**TULLISILLAN POHJOIS- JA ITÄOSAN ASEMAKAAVAN MUUTOS JA ASEMAKAAVA
ÄNDRING AV DETALJPLAN OCH DETALJPLAN FÖR DEN NORRA OCH ÖSTRA DELEN AV
TULLBRON**

**SAMMANFATTNING AV UTLÅTANDEN OM OCH ANMÄRKNINGAR
MOT DETALJPLANEFTÖRLAGET SOM VARIT FRAMLAGT PÅ
NYTT SAMT AV DE BEMÖTANDEN SOM UPPGJORTS**

Detaljplaneftörlaget för den norra och östra delen av Tullbron hölls framlagt på nytt 26.9–25.10.2011. Under denna tid begärdes ännu nya utlåtanden av två myndigheter och intressenter bereddes möjlighet att framställa anmärkningar. Sammanlagt två utlåtanden och tio anmärkningar lämnades in.

*Uudelleen nähtäville asetettu kaavaehdotus
Planförslaget som framlagts på nytt*

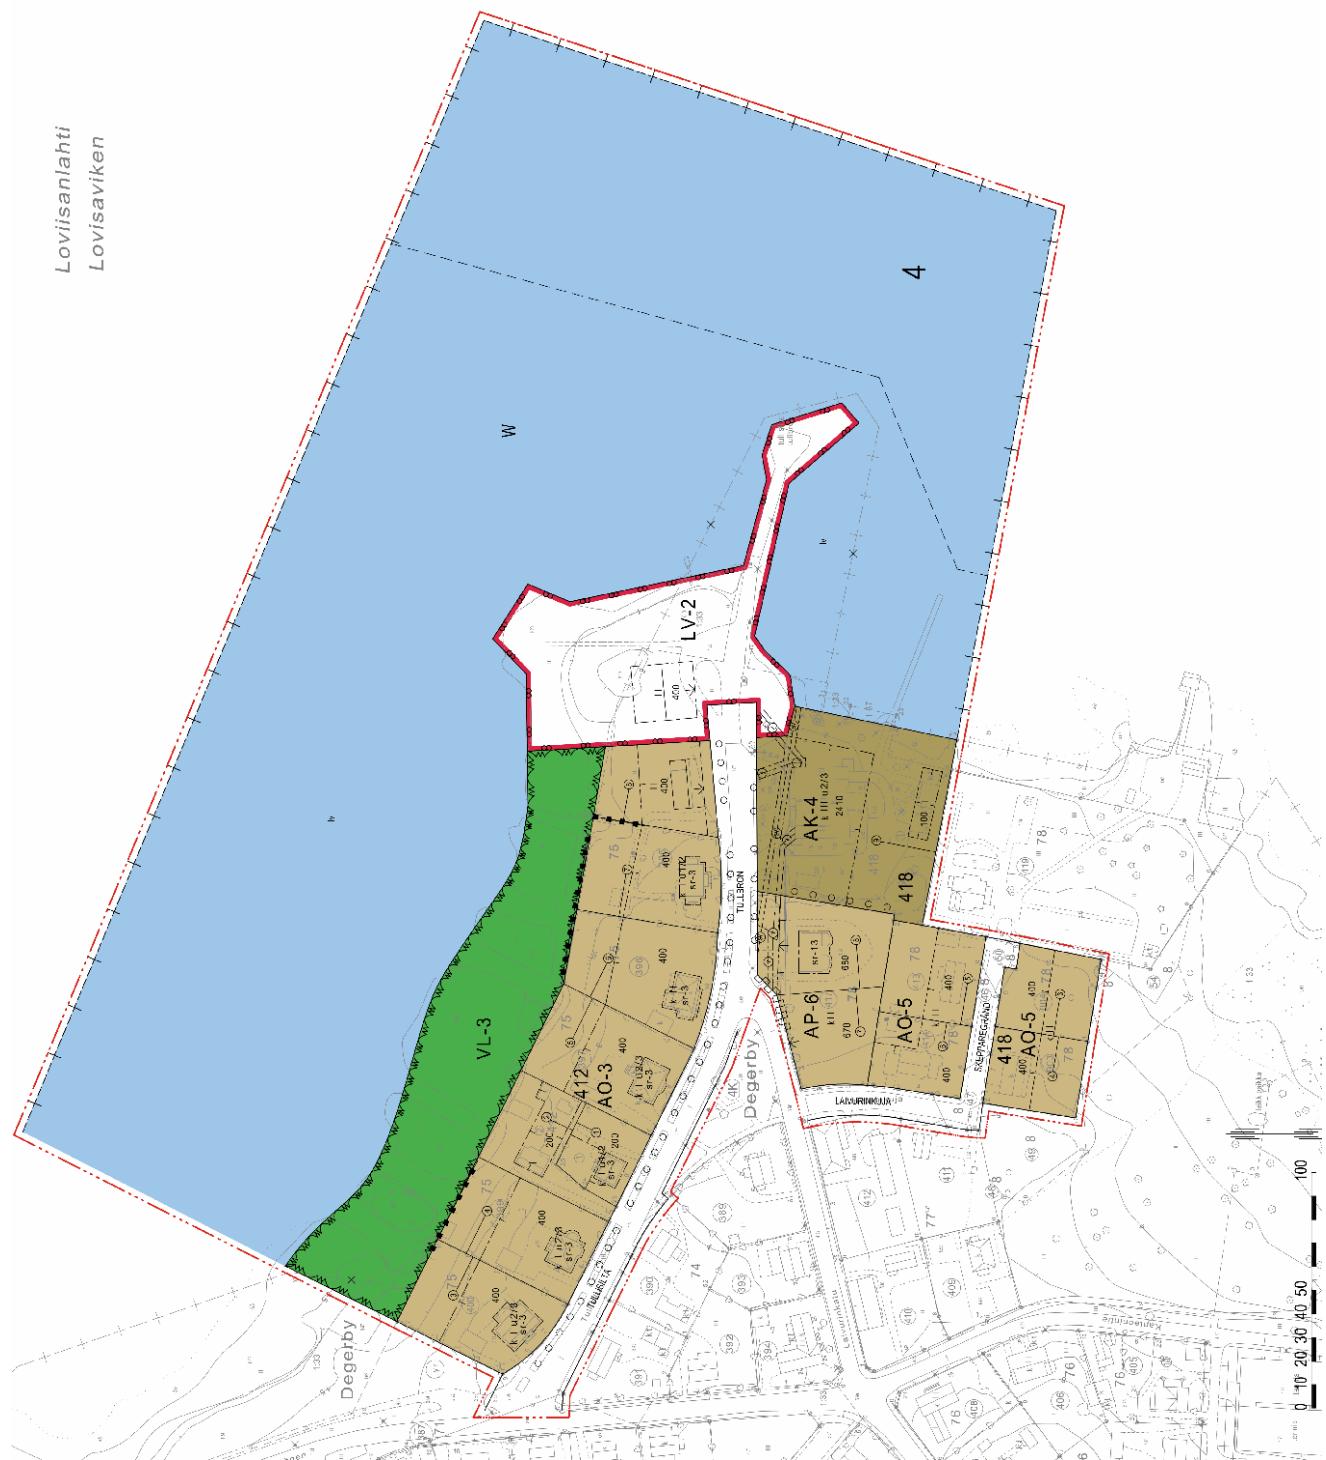
1.1 Närings-, trafik- och miljöcentralen i Nyland (NTM-centralen), 2.11.2011	Bemötande
Ur synvinkeln för kulturmiljön av riskintresse har detaljplaneförslaget gått i en bra riktning. De särskilda bestämmelserna stöder målen att värna om den värdefulla miljön. Bestämmelsen som gör flyttandet av den gamla villan möjligt är problematisk ur byggnadsskyddets synvinkel. Utgångspunkten ska vara att byggnaden skyddas på sin ursprungliga plats.	Förhandlingar om den gamla villans framtid har ett flertal gånger förts med tomtens ägare och flyttandet är en kompromisslösning för att överhuvudtaget kunna bevara villan. Byggnaden kan flyttas till en plats på detaljplaneområdet som är lämplig med hänsyn till stadsbilden.
Byggrätten i samma kvarter (AP-6) verkar överdimensionerad i jämförelse med byggrätten för motsvarande tomter på området.	Markägaren har krävt att den nuvarande byggrätten ($1\ 800\ vy\cdot m^2$) bevaras. Förhandlingarna som förts har resulterat i den storlek på byggrätten som nu föreslås ($1\ 350\ vy\cdot m^2$).

Byggnadsytorna i kvarteren AO-5 och AP-6 ska anvisas som bindande, så att nybyggnadernas förhållande och anpassning till den värdefulla kulturmiljön kan bedömas noggrannare.	Strikta byggnadsytor har inte anvisats, eftersom byggnadernas läge och dimensioneringar styrs av andra planbestämmelser.
Atgärder	Inga åtgärder.

1.2 Byggnads- och miljönämnden, 10.11.2011	Bemötande
I kvarteret 418 ska byggnadsytan som anvisats tomterna för fristående småhus (AO-5) anvisas sålunda att det är möjligt att utnyttja den tämligen stora byggrätten som tillåts för tomterna på ett ändamålsenligt sätt. Byggnadsytan som nu föreslås i planförslaget innebär att en stor del av tomtens inte kan bebyggas.	Minst hälften av tomtens areal har anvisats som byggnadsyta.
I kvarteret 418 på tomt 7 (AP-6) ska byggnadsytans gräns mot Skepparegränd anvisas så att byggnaderna placeras enhetligt med de byggnader som redan finns på samma sida av gränden.	Anpassningen av byggnaderna har reglerats på Skepparegränds sida, eftersom gatufasaden är viktig för stadsbilden.
Eftersom det föreligger risk för översvämnning på spetsen av Tullbroudden ska byggandet av källarutrymmen förbjudas på tomt 8 i kvarteret 412 samt på området LV-2 med en särskild planbestämmelse.	Byggbud som gäller byggande av källare läggs till de särskilda planbestämmelserna för tomt 8 i kvarteret 412 och området LV-2.

Använtningssyftet för servicebyggnaden/byggnaderna som tillåts byggas på området LV-2 ska preciseras sålunda att inkvarteringsrummens andel av byggnadens totala våningsyta begränsas så att inkvarteringen inte utgör byggnadens huvudsakliga användningsändamål.	Det läggs till en bestämmelse om att högst 50 % av byggrätten får användas för inkvarteringsrum på området LV-2.
På vattenområdet, där byggandet av bryggor är tillåtet, ska områdena med bryggor avsedda för båthamnens (LV-2) behov och för privat bruk avskiljas med planbeteckning.	Det är inte påkallat att avskilja privata och gemensamma områden för bryggor.
Atgärder	<ul style="list-style-type: none"> - Tillägg i bestämmelsen för LV-2: Högst 50 % av byggrätten får användas för inkvarteringsrum - Tillägg i de särskilda planbestämmelserna: Det är förbjudet att bygga källare på tomt 8

2.2 Person nummer 2 som framställt en annmärkning, 25.10.2011	Bemötande
I utvärderingen av planen ska ur samhällets synpunkt verifierbara och realistiska värden inkluderas. Planläggningen kan inte basera sig på enbart stadsbildsmässiga och andra diffusa preferensvärden. Var finns tillräckliga utredningar och utlåtanden av sakkunniga? Ekonomiska och andra konkreta konsekvenser för samhället och miljön har inte framförts, ej heller någon laglig grund för de föreslagna ändringarna. För ägarna av tomtens AP-6 i kvarteret 418 är det ytterst viktigt att byggrätterna bevaras i enlighet med den rådande planen. Det är också viktigt att byggandet kan genomföras på ett ekonomiskt sätt enligt kraven på tillgänglighet och energi. Uppförande av byggnader i två våningar lämpar sig dåligt i nutid och ur vidare synvinkel för framtida invånare. Det är inte väsentligt att anvisa användningssyftet för byggnaderna på ett strängt och ovillkorligt sätt. Det är helt möjligt att ägaren kommer fram till att det ska uppföras detaljplaneenliga byggnader för förvaltning och service, ifall marknadsläget vid tidpunkten för genomförandet av byggandet så kräver och om det föds en affärsidé som tillgodosser efterfrågan och lämpar sig för området. Tomtägaren kan inte avgöra det nu och planläggaren kan inte heller förutse det. Planen borde vara så fri och flexibel som möjligt för att inte utgöra hinder för utvecklingen.	I lagen föreskrivna utredningar om planen har gjorts och utlåtanden har flera gånger begärts av sakkunniga instanser för planläggningen. Karl Jalkanen har framställt annmärkningen i egenskap av privatperson och invånare på området. Annmärkningen bemöts endast till den del som den framställts ur områdets invånares synvinkel.

<p>Det är allt skäl att betrakta stadsbilden på mänskans nivå och inte ur kartperspektiv. Det är självklart att byggnaderna som ska uppföras på tomt 417 (7 och 8) ska ha en så smal stomme som möjligt om man vill bevara en gles stadsbild. Höjden på byggnaderna, antalet våningar har inte någon betydelse.</p>	<p>Byggnadernas våningstal på området AP-6 grundar sig på den höjd på byggnaderna som huvudsakligen råder på området.</p>
<p>Beteckningen AO-3 står i strid med byggrätten för tomterna och beteckning sr-3. Byggrätten kan inte verkställas på den byggnadsyta som anvisats i planutkastet (på AO-tomterna). Byggnadsytan för tomten ska anvisas så att till- och nybyggnad är möjligt. Beteckningen för åtgärdsgräns ska strykas från planen eftersom tillbyggnad då kommer för nära byggnaderna med beteckningen sr-3. Beteckningen för åtgärdsgräns kan inte motiveras med vattenståndsväxlingar, eftersom en översvämningsbestämmelse på + 2,80 m har anvisats i planen. Varje tomt i kvarteret 412 ska i enlighet med principen om likabehandling tillåtas öppna en båtled på området VL-3</p>	<p>Väl planerad ryms den återstående byggrätten på den anvisade byggnadsytan. Den återstående byggrätten ryms, om den är välplanerad, på den anvisade byggnadsytan. Planbestämmelsen förhindrar inte byggandet av nya båtleder.</p>

<p>Byggnadsytan på tomterna AP-6 ska anvisas i planutkastet sålunda att det är möjligt att vid behov placera byggnaderna så nära varandra som möjligt. Illustrationen är onödig. Beteckningen för källarvåningar är alltför bindande, om man vill bygga bilplatser i källarvåningen, så är begränsningen av storleken på källarvåningen inte befogad. I de särskilda bestämmelserna krävs det 1,5 bilplatser för varje bostad, men i praktiken kan behovet av bilplatser uppgå till två och därutöver ännu andra fortskaffningsmedel och hobbyutrustning. Det här talar inte för en begränsning av storleken på källarvåningen. Även invånarna i Rederiet har behov av garageplatser.</p>	<p>Byggnadernas läge anvisas i samband med bygglovet, varvid även grannar ska höras. Illustrationen finns som bilaga till detaljplanebeskrivningen och i den anvisas att det är möjligt att anvisa ifrågavarande byggrätt på området AP-6. Bilplatserna ska placeras på de egna tomterna.</p>

<p>detaljplanen ska ändras så det en båtled från tomt till havet syns på bilden på samma sätt som på andra tomter i kvarteret 412. VL-3 området i planförslaget som varit framlagt är inte enhetligt utan ett splittrat område med högar av lera och muddermassor. Området har inget rekreativt värde. Området VL-3 kan inte motiveras på grundval av landskapsplanen. Beteckningen VL-3 skapar en missledande och felaktig bild av storleken på markområdena. Rejält över hälften av området VL-3 består av vatten och vass som växer i vatten samt av båtleder som innehålls av tomtagarna i kvarteret 412. Om området med beteckningen VL-3 godkänns i planen, ändras den juridiska karaktären för tomterna i kvarteret 412 från strandtomt till en tomt utan strand, vilket sänker värdet på fastigheterna.</p>	<p>konstruktioner. Baskartan har justerats efter det att förslaget varit framlagt. De befintliga båtlederna syns på baskartan. Planbestämmelsen tillåter en ändring av dessa och byggandet av nya båtleder. Båtlederna ska inte anvisas i planen, eftersom deras plats kan ändra.</p>

<p>Skyddsbezeichnung för magasinet på Tullbron ska bevaras, eftersom byggnaden är av landskapsmässig och kulturhistorisk betydelse.</p>	<p>Med avvikelse från delgeneralplanen har magasinet som står på tomt 8 i kvarteret 412 lämnats utan skyddsbezeichnung. Byggnaden är av landskapsmässig betydelse, men den har inget historiskt värde och dess användbarhet för boende kan inte garanteras.</p>
<p>Atgärder</p>	<p>Inga åtgärder.</p>
<p>2.4 Person nummer 4 som framställt en annmärkning, Tullbron 2, 25.10.2011</p>	<p>Bemötande</p>
<p>Beteckningen VL-2 ska strykas från planen. De faktiska vattenområdena ska markeras med blå färg och ifrågavarande område ska anvisas som det verkliga markområdet vid normalvattenstånd. Det ligger två små ör som bildats av muddermassor utanför tomt. Området har i många år sköts på tomtagens beväg. Om strandområdet tas i allmäntigt bruk förorsakar det orimliga olägenheter och kostnader. För att återställa hemfriden och en rättvis behandling ska</p>	<p>På VL-3-området tillåts båtleder och mindre konstruktioner. Baskartan har justerats efter det att förslaget varit framlagt. De befintliga båtlederna syns på baskartan. Planbestämmelsen tillåter en ändring av dessa och byggandet av nya båtleder. Båtlederna ska inte anvisas i planen, eftersom deras plats kan ändra.</p>

beteckningen VL-3 strykas från alla vass- och muddermasseområden som finns utanför tomterna. Beteckningen VL-3 i detaljplaneförslaget och textdelen stämmer inte överens. D.v.s. kartan motsvarar inte det faktiska markområdet och vattenområdet. Oklarhet uppstår p.g.a. att båtlederna som för till tomterna saknas i planen.	
Atgärder	Inga ändringar i plankartan.

2.5 Person nummer 5 som framställt en anmärkning, 25.10.2011	Bemötande
<p>Beteckningen VL-3 ska strykas från planen till den del som gäller markområden som ligger ovanför vattenytan på området. Punkten som beskriver området VL-3 är inte ett rekreationsområde, varför planen och planbeskrivningen inte stämmer överens. Vattenområdena på VL-3 området ska anvisas som vattenområde i detaljplanen. Strandlinjen vid tomten Tullbron 12 har märkts ut felaktigt och beskriver vassgränsen och inte gränsen för vattnet. Avlägsnandet av skyddsbezeichningen för magasinet (Tullbron 14) är inte motiverad och beteckningen ska bevaras.</p> <p>I kraven på detaljplanens innehåll i markanvändnings- och bygglagen sägs det att "detaljplanen får inte leda till att kvaliteten på någons livsmiljö försämras avsevärt på ett sätt som inte är motiverat med beaktande av detaljplanens syfte" samt att "genom detaljplanen får inte heller markägaren eller någon annan rättsinnehavare åläggas sådana oskäliga begränsningar eller orsakas sådana oskäliga olägenheter som kan undvikas utan att de mål som ställs för planen eller de krav som ställs på den åsidosätts". VL-3 området i planförslaget som varit framlagt är inte enhetligt utan ett splittrat område med högar av lera och muddermassor. Området har inget rekreativt värde. Det finns tillräckligt med rekreations- och grönområden på Tullbroområdet och i dess närhet.</p> <p>Området VL-3 kan inte motiveras på grundval av landskapsplanen, eftersom den är uppgjord i allmänna drag. Området som anvisats beteckningen VL-3 ger en felaktig bild om storleken på markområdena. Rejält över hälften av området VL-3 består av vatten och vass som växer i vatten samt av båtleder som innehålls av tomtägarna i kvarteret 412. Om området med beteckningen VL-3 godkänns i planen, ändras den juridiska karaktären för tomterna i kvarteret 412 från strandtomt till en tomt utan strand, vilket sänker värdet på fastigheterna och därav följer att Lovisa stad blir ersättningsskyldig. De som framfört anmärkningen anser att planförslaget är orimligt från deras synpunkt och att det därför</p>	<p>På VL-3-området tillåts båtleder och mindre konstruktioner. Baskartan har justerats efter det att förslaget varit framlagt. De befintliga båtlederna syns på baskartan. Planbestämmelsen tillåter en ändring av dessa och byggandet av nya båtleder. Båtlederna ska inte anvisas i planen, eftersom deras plats kan ändra.</p>

För att återställa hemfriden och en rättvis behandling ska beteckningen VL-3 avlägsnas från alla vass- och muddermasseområden som finns utanför tomterna. Den faktiska uppkomsten av tillandning har inte kartlagts, men vid min tomt finns det inte sådan, eftersom min tomt gränsar stödd av en mur mot havet.	
Beteckningen VL-3 i detaljplanefterslaget och textdelen stämmer inte överens. D.v.s. kartan motsvarar inte det faktiska markområdet och vattenområdet. Oklarhet uppstår p.g.a. att båtlederna som för till tomterna saknas i planen.	
Atgärder	Inga åtgärder.

2.7 Person nummer 7 som framställt en anmärkning, 25.10.2011	Bemötande
<p>Beteckningen VL-3 ska strykas från planen, de faktiska vattenområdena (båtlederna) ska anvisas som vattenområden och det ifrågavarande området ska anvisas som med verkligheten överensstämmende markområden under normalvattenstånd.</p> <p>1. Området har bildats av ler- och slamhögar (muddermassor), och det har inget rekreativt värde, eftersom området är ett splittrad område som bildats av högar av muddermassor.</p> <p>2. Storleken på vass- och muddermasseområdet (området VL-3) invid Tullbrons tomter är felaktigt ritad. Rejält över hälften av området VL-3 består av vatten och vass som växer i vatten samt av båtleder.</p> <p>3. Beteckningen VL-3 och textdelen stämmer inte överens. För att man i framtiden inte upprepade gånger ska behöva tolka detaljplanen är det viktigt att avlägsna beteckningen VL-3 för området och att anvisa båtlederna som vattenområden.</p> <p>4. Detaljplanefterslaget ska följa markanvändnings- och bygglagen. För att återställa hemfriden och en rättvis behandling ska beteckningen VL-3 avlägsnas från alla vass- och muddermasseområden som finns utanför tomterna. Den faktiska uppkomsten av tillandning har inte kartlagts. Om det planläggs ett område för närekrektion (VL) invid tomterna, ändras den juridiska karaktären för tomterna från strandtomt till en tomt utan strand, vilket sänker värdet på fastigheterna.</p> <p>5. Kommuninvånare ska behandlas på ett likvärdigt sätt. Sänkning av värdet på egendom kan inte under några som helst omständigheter motiveras med likvärdig behandling av olika instanser, eftersom likvärdig behandling i detta fall skulle innebära att även andra kommuninvånare skulle fråntas egendom i samma grad. Dessutom har husbolaget Rederiet</p>	<p>På VL-3-område tillåts båtleder och mindre konstruktioner.</p> <p>Baskartan har justerats efter det att förslaget varit framlagt. De befintliga båtlederna syns på baskartan. Planbestämmelsen tillåter en ändring av dessa och byggandet av nya båtleder.</p>

2.8 Person nummer 8 som framställt en anmärkning, 25.10.2011	Bemötande
<p>Beteckningen VL-3 ska strykas från planen. De faktiska vattenområdena ska anvisas som vattenområden i detaljplanen. Beteckningen VL-3 ska anvisas markområdena vid normalvattenstånd. En stenmur utgör tomten gräns mot vattnet. Utanför tomtens finns det en slanhög som bildats under två muddringsgångar och där finns också ofta vass under havsytan. Det att strandområdet har tagits i allmänt bruk har förorsakat tomtägarna orimliga olägenheter och kostnader. För att återställa hemfriden och en rättvis behandling ska beteckningen VL-3 strykas från alla vass- och muddermasseområden som finns utanför tomterna. Beteckningen VL-3 i detaljplaneförslaget och textdelen stämmer inte överens. För att ägarna till egnahemshusen och tomterna på Tullbron i framtiden inte upprepade gångar ska utsättas för tolkning av detaljplanen är det viktigt att stryka ifrågavarande beteckning. Storleken på det gröna området på vattenområdet är felaktigt ritad, eftersom de vassområden som stundtals ligger under havsytan har beskrivits som ett fast markområde, vilket det inte är. En otydlig lösning är också det att båtlederna från tomterna ut till havet inte har anvisats som vatten.</p>	<p>På VL-3-område tillåts båtleder och mindre konstruktioner. Baskartan har justerats efter det att förslaget varit framlagt. De befintliga båtlederna syns på baskartan. Planbestämmelsen tillåter en ändring av dessa och byggandet av nya båtleder. Båtlederna ska inte anvisas i planen, eftersom deras plats kan ändra.</p>

<p>Åtgärder</p>	<p>Inga åtgärder tillsvidare</p>
<p>2.10 Oy Petsamo Stevedoring Ab, Oy Container Finance Ltd (kiinteistö 434-4-78-417), Oy R. Nordström & Co Ab, 25.10.2011</p>	<p>Bemötande</p>
<p>Tomtens byggrätt har minskats avsevärt genom att 450 m²-vy har strukits, användningssyftet har ändrats, våningstalet har sänkts och storleken på källarvåningen har begränsats. En ändring av byggnadsmassans läge har gjorts. Ändringen är oändamålsenlig och försvarar användningen av tomen. Det föreligger inga lagliga grunder för dessa och de är inte nödvändiga eller motiverade för genomförandet av planens mål.</p> <p>Den avsevärda minskningen av byggrätten kränker klart ägarens intressen och ett jämlikt bemötande av markägarna.</p> <p>Strykandet av byggrätten måste anses strida mot 54.3 § i markanvändnings- och bygglagen eftersom markägarna orsakas oskäliga olägenheter. Tomten bör till sina användningsmöjligheter vara likställd med det bredvidliggande Rederiets tomt (434-4-418-1).</p> <p>Byggnaden Rederiet är uppförd i fyra våningar, varför byggnader med liknande höjd på tomt 417 skulle förenhetliga byggnadsbeståndet. Oy Container Finance Ltd har byggt om den gamla affärsbyggnaden till bostadshus och det har ingått i företagets planer att också bygga på tomt 417.</p> <p>Negativa planändringar har inte kompenserats med motsvarande fördelar i planläggningen.</p> <p>P.g.a. planändringen ställs tomtägaren i en orimlig position i jämförelse med ägarna till tomterna för småhus. Det finns också planer på att använda tomen i affärsbruk.</p>	<p>Anmärkningen har bemötts i punkten om de krav som den som framför anmärkningen har framställt.</p>

<ul style="list-style-type: none"> - Byggrätten ska vara minst 1 800 m²-vy eller minst 1 350 m²-vy förutsatt att den byggnad som står på tomen kan flyttas till tomt 8 i kvarteret 412 och att denna tomt övergår i Oy Container Finance Ltd:s besittning. 	<p>Underhandlingen (22.6.2011) som fördes med tomtägaren resulterade i den storlek på byggrätten som nu föreslås (1 350 k-m²).</p>
<ul style="list-style-type: none"> - Våningstalet ska anvisas med beteckningen k III u ½, varvid hälften av arealen i byggnadens största våning får användas i vindsplanet för utrymme som inräknas i våningsytan. 	<p>Våningstalet som anvisats nybyggnader utgår ifrån den byggnadshöjd som är rådande på området. Våningstalet stryks och i stället anvisas fasaden en maximihöjd på 7 m.</p>
<ul style="list-style-type: none"> - Storleken på källarvåningen får inte 	<p>Beteckningen för källare stryks, eftersom det</p>

<ul style="list-style-type: none"> - Illustrationen är onödig. 	<p>Illustrationen är som bilaga till beskrivningen och anvisar att det är möjligt att förlägga byggrätten i fråga på området AP-6.</p>
<ul style="list-style-type: none"> - Den felaktiga hänvisningen att Tullbroområdet skulle vara byggd kulturmiljö av riksintresse ska strykas ur specialbestämmelserna. 	<p>Statsrådet har 22.12.2009 fattat beslut om Byggda kulturmiljöer av riksintresse (RKY 2009) och beslutet har trätt i kraft 1.1.2010.</p>
<p>Målen för planläggningen äventyras inte av kraven som framförts ovan. Beteckningen k II i utkastet förhindrar också byggande med energibesparing som mål. De föreslagna punkterna inverkar också i väsentlig grad på möjligheterna att bevara och använda det invigdiggande Nordströmska slottet (Everstlinna, 434-4-78-419) och dess gårdsmiljö. Detta ska beaktas när planen utarbetas.</p>	
<p>I detaljplaneförslaget har möjligheterna att använda möjligheterna att använda tomterna och områdena begränsats och storeleken på byggrätten avsevärt minskats utan att lagliga grunder framförs. Detaljplaneändringen strider mot de dispositionsplaner som stadens myndigheter haft kännedom om utifrån de underhandlingar som fördes redan 2005 och som de i princip godkänt och som är förenliga med områdets invånares och stadsbornas bästa.</p>	<p>Under hela planprocessen har krav på att användningsändamålet ska ändras från affärs- och kontorsbyggande till användning för bostadsändamål framförts från ägarnas håll.</p>

<p>Den så kallade åtgärdsgränsen på tomtens i kvarteret 412 ska strykas, eftersom den omöjliggör verkställandet av byggrätten på 400 m²-vy. Avsikten är att flytta byggnaden med beteckningen sr-13 till den i planen anvisade tomtens 8 i kvarteret 412. I de särskilda bestämmelserna sägs följande: "De delar av byggnader som utsätts för fukt och översvämningsskador skall placeras minst +2,8 m över havets medelvattenstånd." Detta är ett tillräckligt villkor för eventuellt byggande. Båtleder ska tillåtas på ett rättvist sätt åt alla tomter på området som anvisats beteckningen VL-3.</p>	<p>Väl planerad ryms byggrätten på den anvisade byggnadsytan. Planbestämmelsen hindrar inte byggandet av nya båtleder.</p>

Attgärder	Trädraden på området AK-4 på detaljplanekartan stryks.
2.3 Person nummer 3 som framställt en anmärkning, 25.10.2011	Bemötande
Beteckningen VL-3 ska avlägsnas och	På VL-3-område tillåts båtleder och mindre

<p>Planen ska basera sig på tillräckliga utredningar och sakkunnigas utlåtanden. Planläggningens centralaste konsekvenser ska bedömas i jämförelse med nuläget. I bedömningen av det nuvarande läget ska också ur samhällets synpunkt verifierbara reella värden inkluderas. Planläggningen kan inte basera sig på enbart stadsbildsmässiga och andra diffusa och föränderliga preferensvärden. Var finns de tillräckliga utredningar och utlåtanden av sakkunniga som förutsätts i föreliggande ärende? Planändringsförslagens ekonomiska och konkreta miljökonsekvenser har inte bedömts, ej heller framförs. Med hänsyn till detta kan planförslaget inte anses vara acceptabelt.</p>	<p>I lagen föreskrivna utredningar om planen har gjorts och utlåtanden har flera gånger begärts av sakkunniga instanser för planläggningen.</p>
<p>Åtgärder</p>	<ul style="list-style-type: none">- Användningsändamålet för området AP-6 ändras till A – kvartersområde för bostadshus. Högst $\frac{1}{4}$ av våningsytan får användas för affärs- och kontorslokaler.- Våningstalet stryks och i stället anvisas fasaden en maximihöjd på 7 m.- Beteckningen för källare stryks.- Tomtindelningen anvisas som riktgivande (området AP-6).- Trädraden på området AK-4 på detaljplanekartan stryks.
